Mission régionale d'autorité environnementale

**Avis délibéré de la mission régionale d'autorité
environnementale sur le parc photovoltaïque au sol au
lieu-dit « Le Charlat » porté par la société Urba 521 sur la
commune de Bournoncle-Saint-Pierre (43)**

Avis n° 2024-ARA-AP-1753

Avis délibéré le 8 octobre 2024

Figure 2: Plan d'implantation du projet d'environ 3 ha (source étude d'impact p.79)

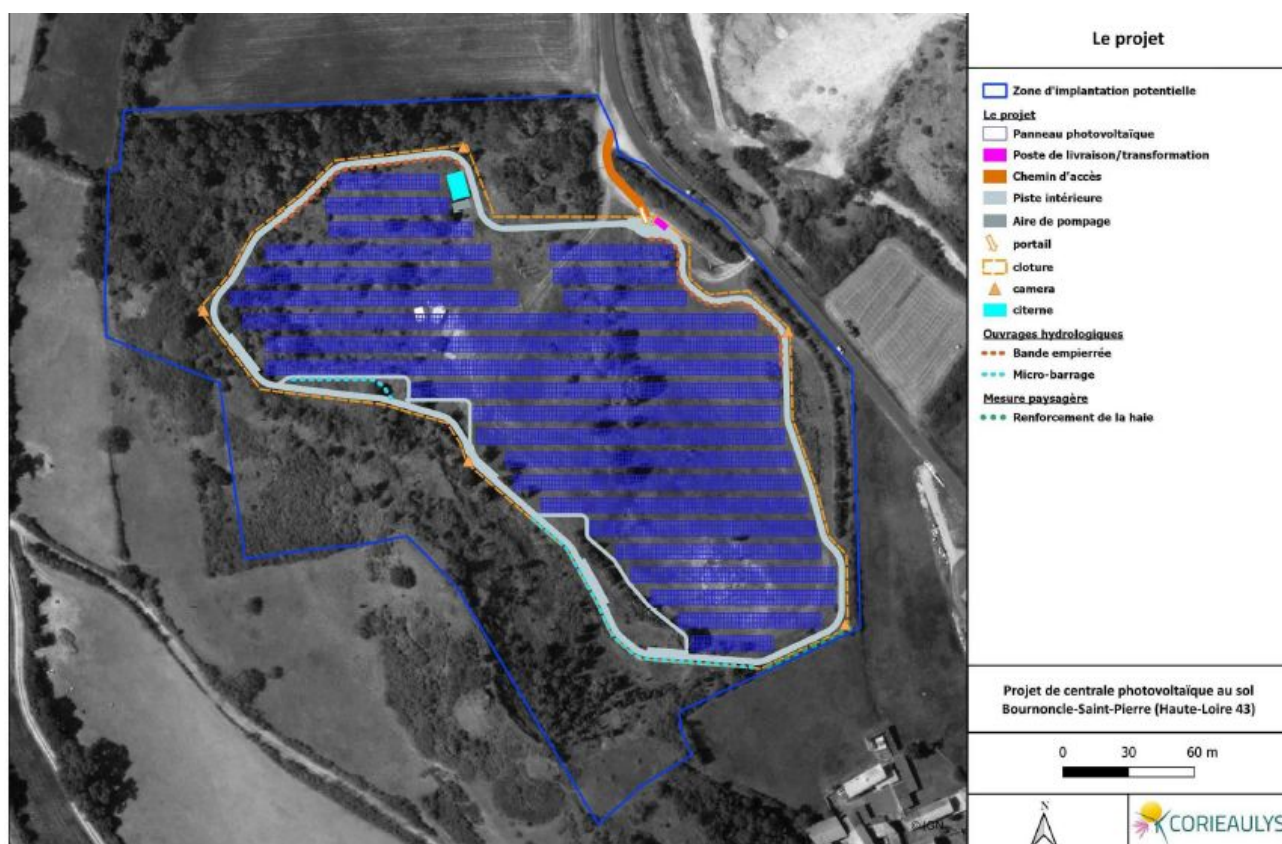
Le raccordement en souterrain de la centrale photovoltaïque au réseau électrique national n'est pas décrit précisément, ni les travaux éventuels concernant le poste source. Selon le schéma régional de raccordement au réseau des énergies renouvelables (S3REnR) Auvergne Rhône-Alpes, le poste source de Brioude qui est l'un des deux postes les plus proches de la zone de projet est situé dans la zone 13 « Haute-Loire-Sud Puy-de-Dôme ». Ce poste source dispose à ce jour d'une capacité d'accueil de 2,9 MW, et selon le dossier, ferait l'objet d'un développement supplémentaire de 12,4 MW. Faisant partie du projet, les caractéristiques du raccordement et son tracé doivent être présentés et ses incidences évaluées de manière précise, ainsi que tous éventuels renforcements de poste de transformation et de lignes haute tension, même s'ils relèvent d'une autre maîtrise d'ouvrage et d'un calendrier différent. Ce n'est pas le cas dans le dossier fourni qui doit l'inclure dès ce stade.

L'Autorité environnementale recommande de décrire précisément et d'inclure explicitement dans le périmètre du projet et donc de l'étude d'impact, le raccordement au réseau électrique, fonctionnellement lié au parc photovoltaïque, et les éventuels nécessaires renforcements du réseau électrique national, associés, d'évaluer leurs incidences environnementales et de présenter les mesures prises pour les éviter, les réduire et si besoin les compenser.

Figure 3: Carte des habitats sur le site d'implantation du projet (source: étude d'impact)

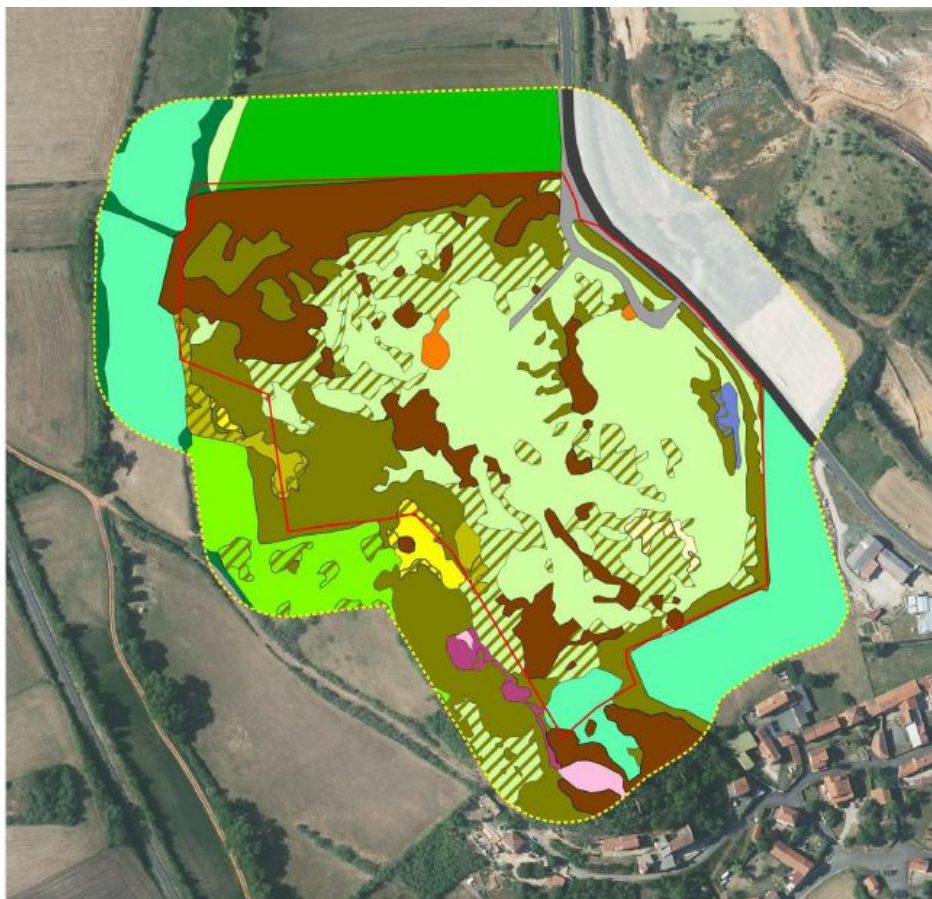
Cependant des justifications supplémentaires doivent être apportées au regard de l'ensemble des habitats détruits au droit du projet. En effet, une incidence résiduelle persistera pour les fourrés avec le défrichement de 0,5 ha de fourrés arbustifs mésophiles ou arborés et le défrichement de 0,01 ha de pelouses mésophiles en mosaïque. De plus, concernant la faune, le porteur de projet ne prévoit la création que d'un seul îlot à petite faune de type mares et hibernaculum vers la zone humide évitée à l'est du site. Le maître d'ouvrage pourrait s'interroger sur la création d'îlots supplémentaires au vu des habitats mésophiles observés qui abritent pour partie des zones humides. Ces îlots pourraient permettre de favoriser le retour sur site du Pélodyte ponctué (*Pelodytes punctatus*), espèce de crapaud protégée, très rare en Haute-Loire, dont les dernières observations font état de sa présence dans la carrière en activité juste de l'autre côté de la route, et dont la présence était historiquement connue sur le site projet.

L'Autorité environnementale recommande au pétitionnaire de mieux étayer l'absence d'incidences résiduelles significatives du projet sur les espèces et leurs habitats après mesures d'évitement et de réduction, avant toute éventuelle conclusion d'absence de perte nette de

biodiversité liée à la mise en œuvre du projet et de prévoir le cas échéant des mesures de réduction ou de compensation nécessaires. L'absence d'incidences sur d'éventuelles zones humides est en outre à confirmer ou les mesures ERC pour y remédier le cas échéant à présenter.
